INFORME DE CONTROL ESPECÍFICO
N° 004-2022-2-0356-SCE

**“EJECUCIÓN DE LA OBRA: AMPLIACIÓN DEL SERVICIO DE
PROTECCIÓN CONTRA INUNDACIONES EN EL SECTOR DE
OLMEDOS PROGRESIVA (0+000 A 2+000) MARGEN
IZQUIERDA DEL RÍO MAJES, DISTRITO DE HUANCARQUI,
PROVINCIA DE CASTILLA - AREQUIPA”**

VALORIZACIÓN Y PAGO DE PARTIDAS DUPLICADAS, ASÍ COMO SOBRESTIMACIÓN DE METRADOS EN LA EJECUCIÓN DE LA OBRA, OCASIONÓ PERJUICIO ECONÓMICO A LA ENTIDAD POR S/ 223 379,78.

IMAGEN N° 2
TRAZO DEL DIQUE SEGÚN EL EXPEDIENTE
ACTUALIZADO

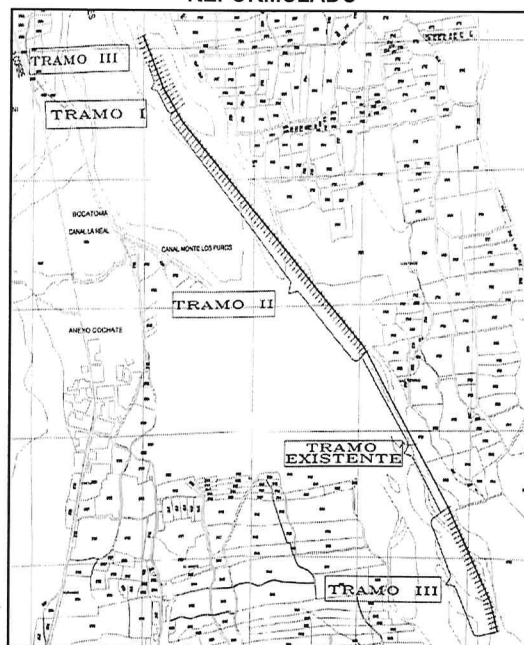
De las imágenes, se aprecia que se cambió el trazo, dividiéndose en los tramos I, II y III, siendo este último disgregado tanto al inicio como al final del Expediente Reformulado.

IMAGEN N° 4
SECCIÓN TÍPICA DE DIQUE CONSIDERADO EN EXPEDIENTE REFORMULADO PARA TRAMO I, II Y III

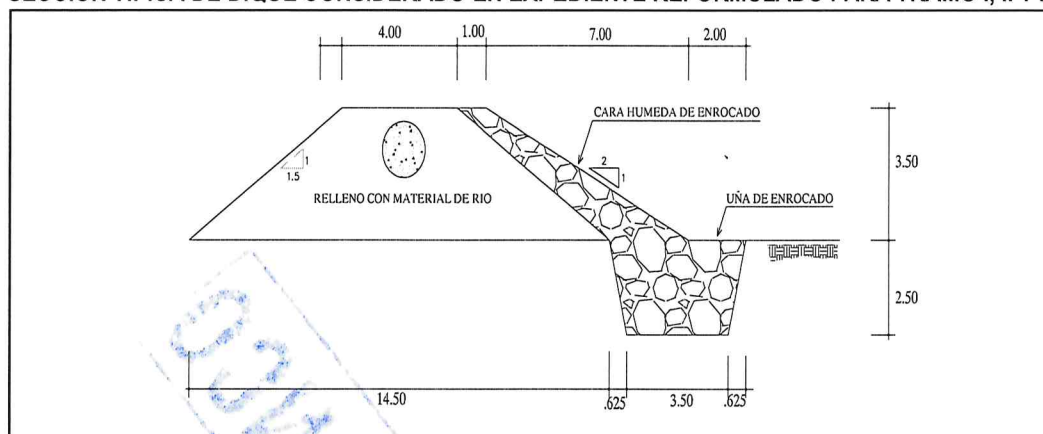
De la revisión realizada al Expediente Reformulado se advierte que en los tres (3) tramos ejecutados, se consideró diferentes partidas referidas al movimiento de tierras, las cuales fueron consideradas teniendo en cuenta el estado en el que se encontró el proyecto, situación que fue advertida por el Residente de Obra y Jaime Julio José León Li, supervisor de obra; por lo que, en el tramo I y en el tramo III ya existía terraplenes formados, los cuales necesitaban ser adecuados según lo establecido en el Expediente Reformulado; sin embargo, en el tramo II no se encontró ningún terraplén, por lo que el Expediente Reformulado consideró trabajos desde la excavación y conformación de la plataforma o terraplén; al respecto, se muestra la sección típica del dique a construir en los tres (3) tramos mencionados.

Por otro lado, la cara del terraplén señalada en los metrados, difiere con la medida de la sección típica del terraplén del tramo I (según planos del Expediente Reformulado) en la que según acotamientos de la imagen n.º 4 y cálculos¹⁰ debe ser 6,31 metros.

IMÁGENES N.ºS 4 Y 5
SECCIONES TRANSVERSALES TRAMO I – KM 0+000 AL 0+220 SEGÚN LÁMINA S-1 DEL
EXPEDIENTE REFORMULADO

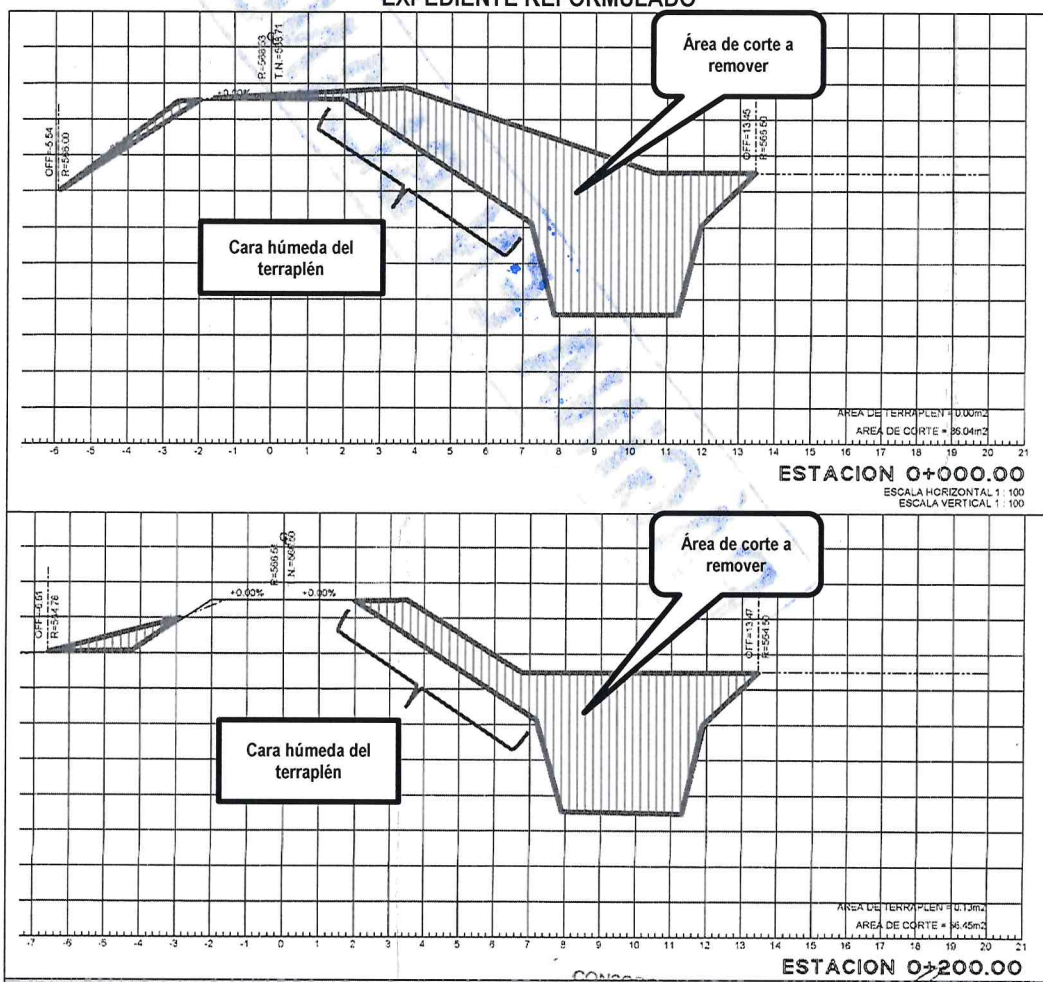
Las dos secciones mostradas corresponden al tramo I según plano lámina S-1 (**Apéndice n.º 12**) del Expediente Reformulado, para lo cual, se ha tomado como muestra las secciones transversales de la progresiva 0+000 y de la progresiva 0+200, donde se puede apreciar que en dicho tramo, ya existía un terraplén antes de la ejecución de obra, por lo que según Expediente Reformulado, se consideró la partida "02.01.01 Remoción de dique existente", para adecuar el terraplén según las dimensiones indicadas en la imagen n.º 4 y planos PP-1 y S-1 (**Apéndice n.º 12**) del

tramo I; asimismo, se puede apreciar en estas secciones un **área de corte** a remover como parte de la partida, la cual incluye excavación de uña para enrocado y acabado de la cara húmeda con esparcido de material ripio o canto rodado de 3" a 5" para la colocación del enrocado, por ende al contemplar excavaciones y acabados finales de la cara húmeda no se debió considerar la partida "02.01.02 Perfilado y refino de talud", por estar incluida en la partida "02.01.01 Remoción de dique existente".

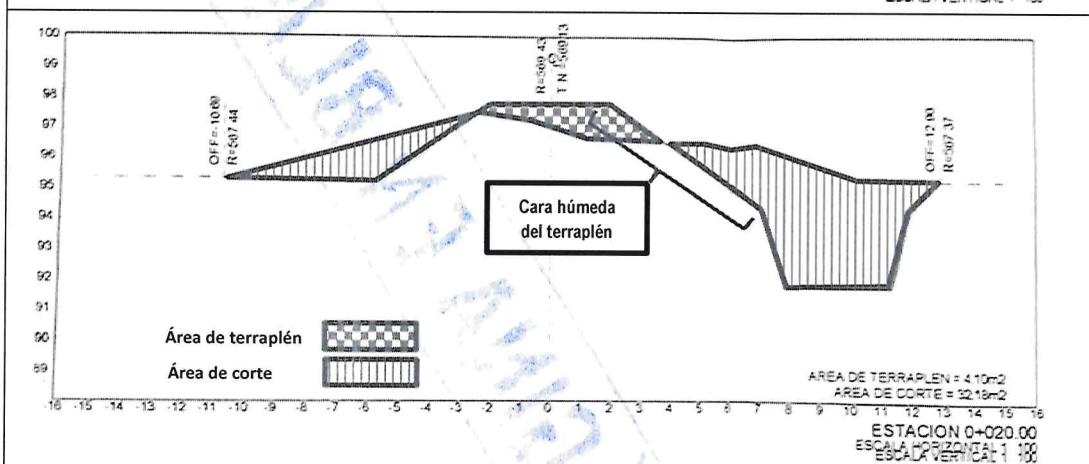
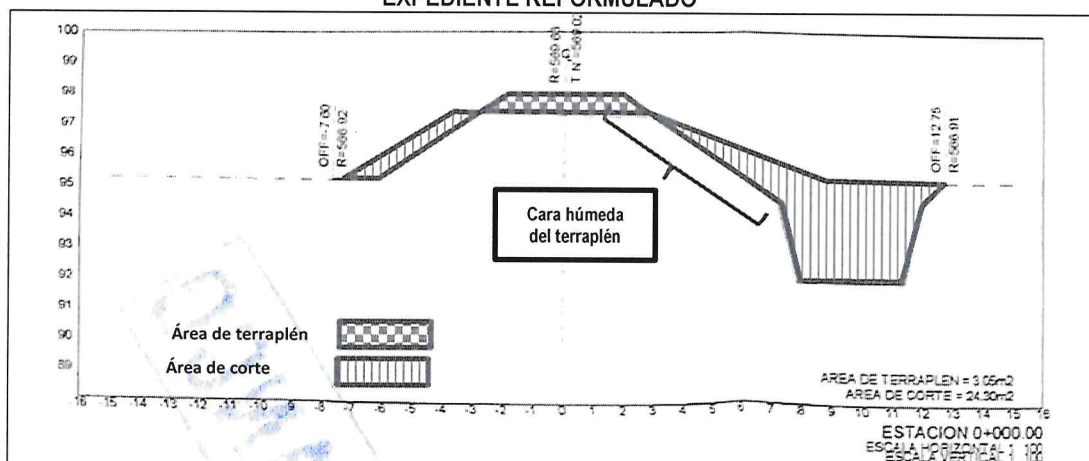
Se aprecia que en la partida "04.02.01 Conformación de plataforma o terraplén" contempla acabados en la cara húmeda. Asimismo, la partida "04.02.02 Excavación de uña en el lecho de río", contempla que el material cortado forma parte de la conformación de terraplén y para el acabado de excavación se debió emplear la excavadora; es por tanto que, la partida "04.02.03 Perfilado y refine de talud", está incluida dentro de las partidas "04.02.01 Conformación de plataforma o terraplén" y "04.02.02 Excavación de uña en el lecho de río", tal como se verá en las imágenes de secciones transversales.

Lámina n.º PP-1 tramo I, II y III

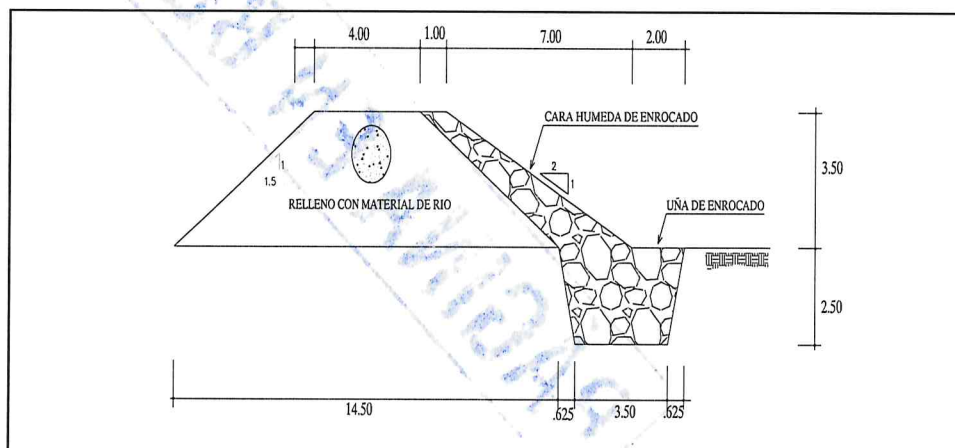
Los hechos expuestos, han ocasionado un perjuicio económico en contra de la Entidad ascendente a S/ 223 379,78 (Doseientos veintitrés mil trescientos setenta y nueve con 78/100 soles), por la duplicidad de las partidas "02.01.02 Perfilado y refine de talud" (tramo I) y "04.02.03 Perfilado y refine de talud" (tramo III) y sobrestimación de metrados en las partidas "02.02.01 Roca", "02.02.02 Transporte de roca a 12 km" y "02.02.03 Reacomodo de roca" (tramo I).
